RESOLUCIÓN N°

**POR MEDIO DE LA CUAL SE MODIFICA Y TRASPASA UN PERMISO DE VERTIMIENTOS
Y SE ADOPTAN OTRAS DETERMINACIONES**

**EL SUBDIRECTOR DE RECURSOS NATURALES DE LA CORPORACIÓN AUTÓNOMA
REGIONAL DE LAS CUENCAS DE LOS RÍOS NEGRO Y NARE “CORNARE”, en uso de
sus atribuciones legales, estatutarias, delegatarias, y**

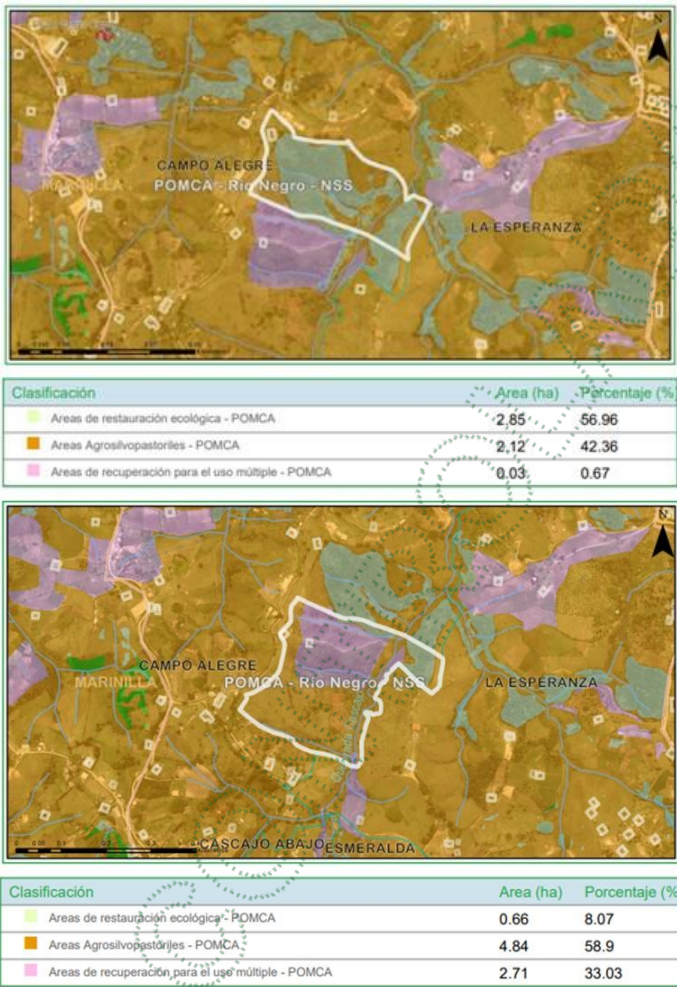
Asimismo, se verificó en el Sistema de Información Ambiental Regional SIAR de Cornare que el predio objeto de la solicitud se encuentra al interior del Polígono Apto para Parcelación (PAP) del municipio de Marinilla, tal como se observa a continuación:

- *Acuerdos Corporativos y restricciones ambientales que aplican al proyecto: Acuerdo 251 de 2011, reglamentación a rondas hídricas y las áreas de protección o conservación aferentes a las corrientes hídricas y nacimientos de agua en el Oriente del Departamento de Antioquia, jurisdicción CORNARE, en consideración de las fuentes hídricas que discurren al interior del predio.*

Figura 1. Elevación frontal estructura de descarga

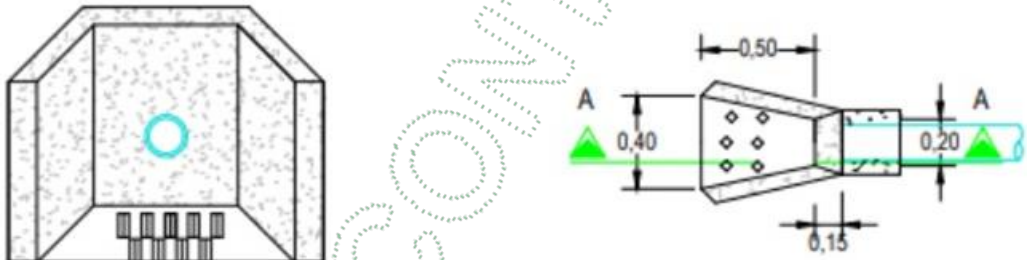
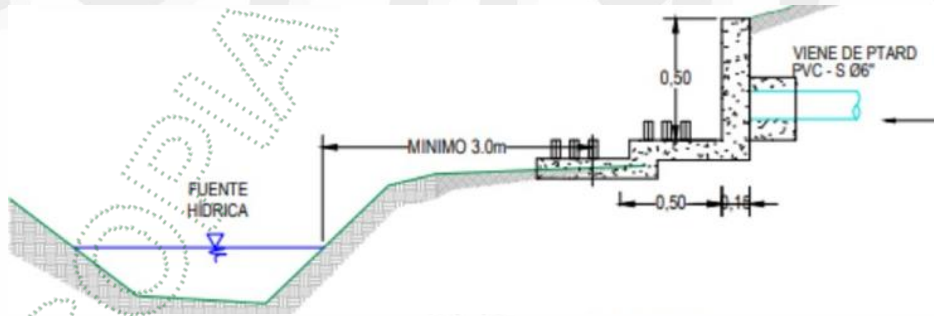
Estudios técnicos y diseños de la estructura de descarga de los vertimientos: se propone un cabezote con aletas (longitud 0.5 m, ancho 0.4 m, altura 0.5 m) que tiene embebido una tubería de 4" en PVC con una pendiente del 11.3 %, de la cual se calculó la capacidad hidráulica. Su ubicación se proyecta mínimo a 2.0 m de la margen de la quebrada y en posición de 45° con respecto a la línea de flujo, ello con el objetivo de que no socave la quebrada y que pueda contribuir a una descarga de flujo laminar sobre la misma, que minimice la extensión de la zona de mezcla evaluada con la modelación de contaminantes; sin embargo, no se observa estructura de disipación, la cual se debe proponer hasta el cauce de modo que el vertimiento llegue directamente a la fuente.
